**OSSERVAZIONE N° 13 AL PROGETTO:
REALIZZAZIONE DEL PARCO EOLICO "SAN PAOLO" COMUNE DI SAN PAOLO DI
CIVITATE – COD. 3905 del 23 Gennaio 2018**

Altro : **SIA ALL 5 - SIA ALL 5-SOVRAPPOSIZIONE OPERE DI IMPAINTO ALLE COMPONENTI BOTANICO VEGETAZIONALI DELLE AREE PROTETTE E DEI SITI NATURALISTICI DA PPTR**

ELABORATO: SIA ALL. 5
 OGGETTO: PARCO EOLICO composto da 10 WTG da 4,2MW/cad.
 SOVRAPPOSIZIONE OPERE DI IMPIANTO ALLE COMPONENTI BOTANICO VEGETAZIONALI DELLE AREE PROTETTE E DEI SITI NATURALISTICI DA PPTR

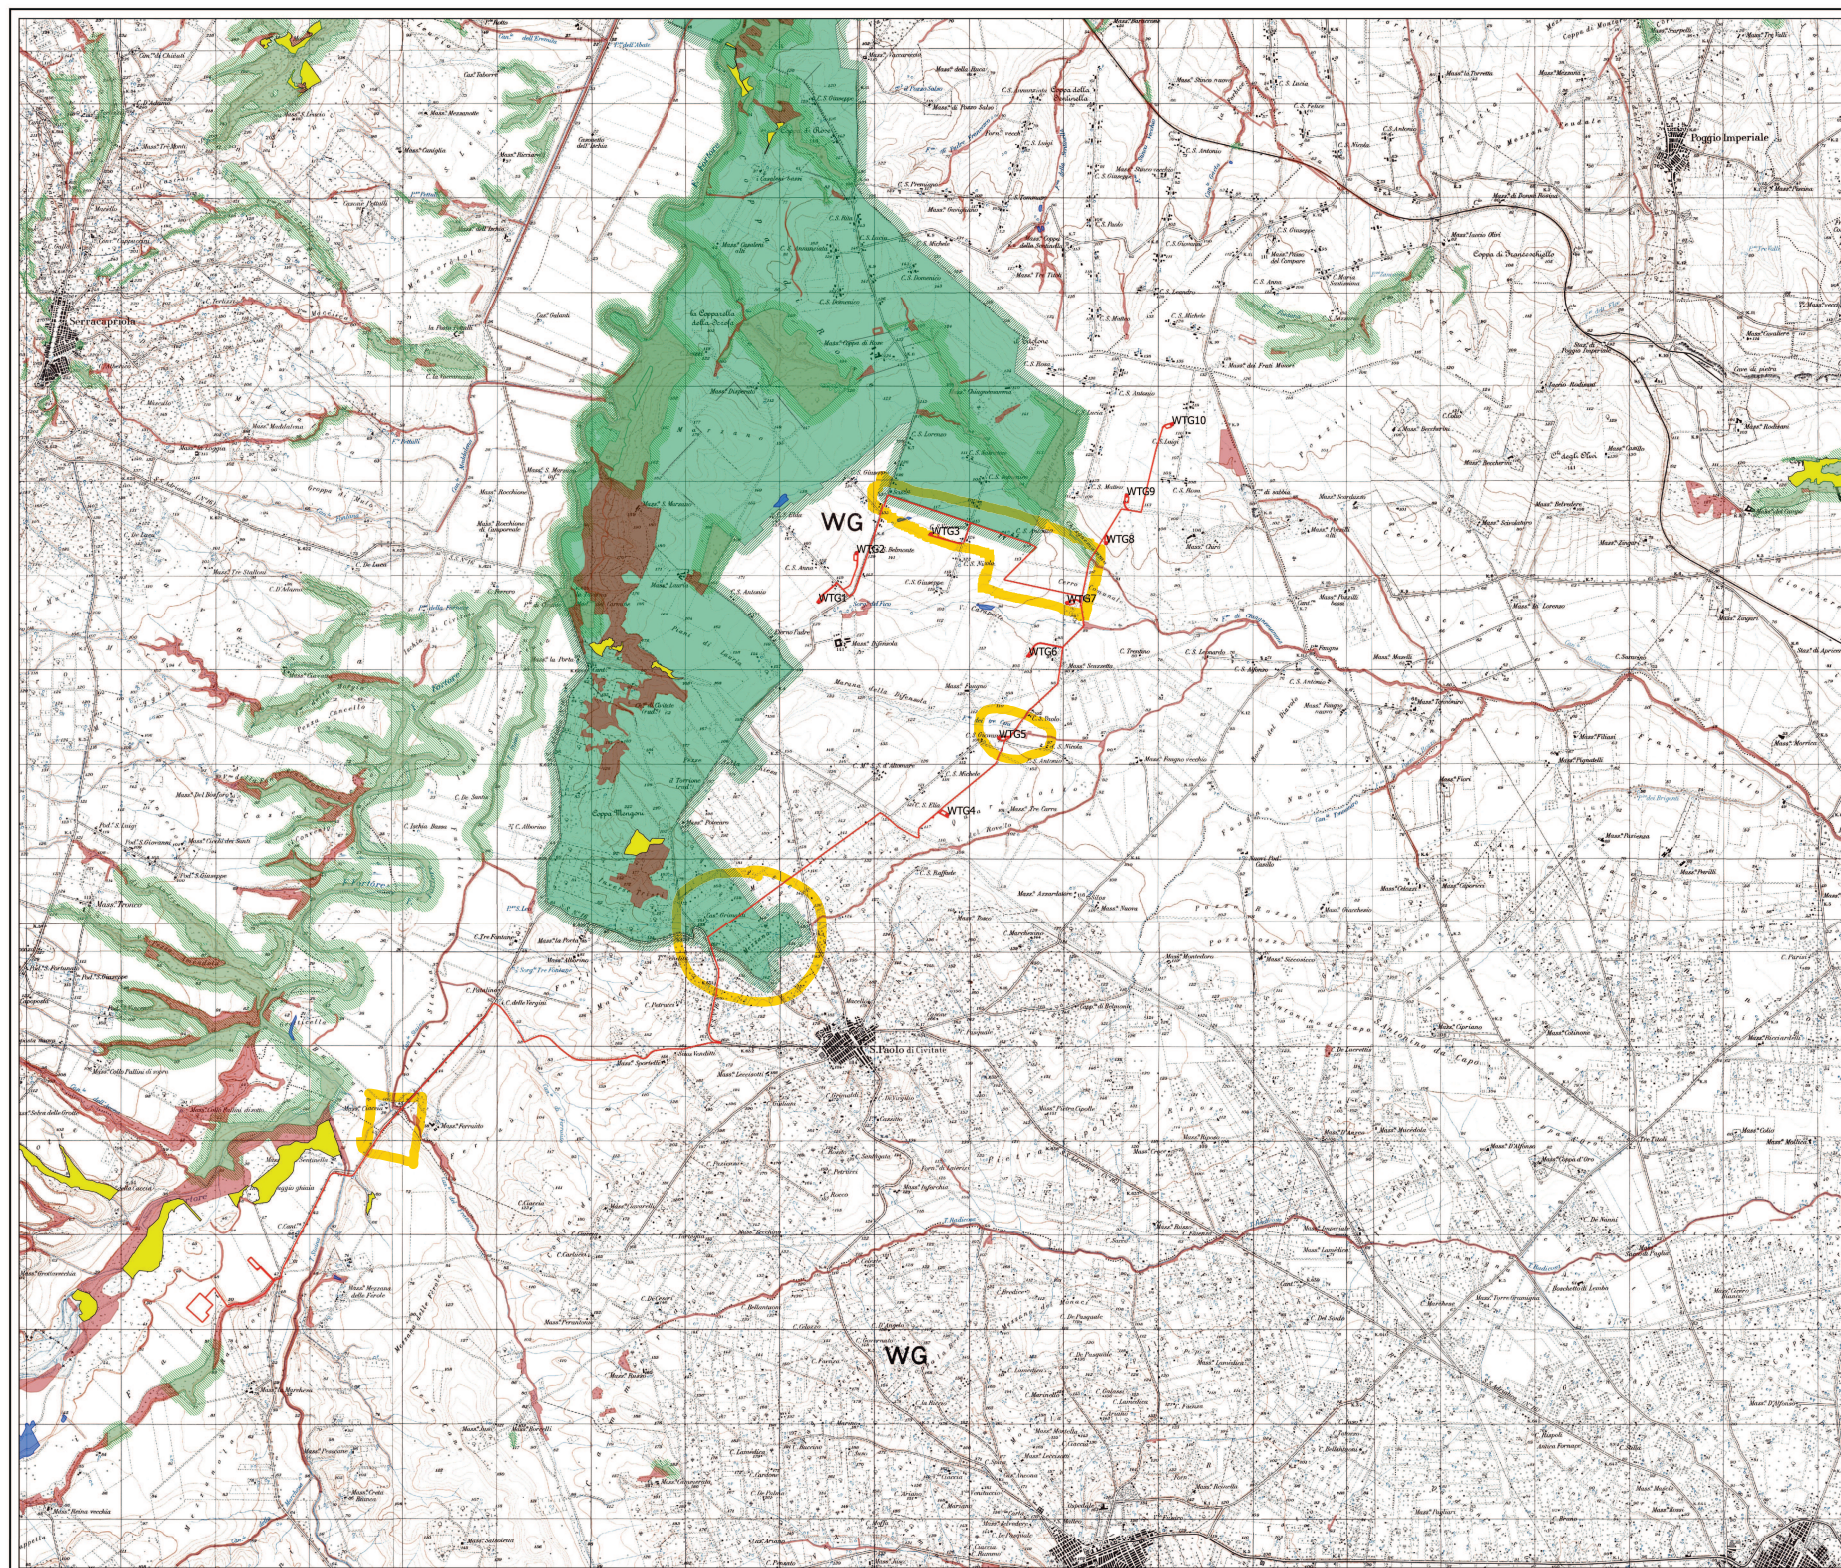
Nota n°1: A) Il cavidotto 30KV tra WTG8 e WTG7 attraversa un area che tocca in sequenza: l'area di rispetto del Boschetto Cerratina, il fosso Chiagnemamma e le di lui formazioni arbustive. Inoltre attraversa il Cerro Comunale che, ricordiamo è area sottoposta a vincolo idrogeologico.

B) Lo stesso cavidotto, dopo essersi collegato con WTG7 effettua una specie di "z" e si collega prima alla WTG3 e successivamente alla WTG2 attraversando completamente un'area Riserva Regionale Naturale Orientata.

Nota n° 2: La WTG5 risulta troppo a ridosso del Fosso dei Tre Cani e ne pregiudica le formazioni arbustive.

Nota n°3: Il cavidotto di collegamento da WTG4 agli edifici in territorio comunale di Torremaggiore, a parte lo stranissimo percorso, in località Mezzana, attraversa una area Riserva Naturale Regionale.

Nota n°4: Lo stesso cavidotto di collegamento WTG4 con edifici in territorio di Torremaggiore, in località Masseria Ciaccia, bene architettonico segnalato nel PTCP della Provincia di Foggia (50032), attraversa il Torrente Staina intaccando le formazioni arbustive in evoluzione dello stesso.

Per tutto quanto qui esposto si chiede la delocalizzazione dell'impianto in progetto
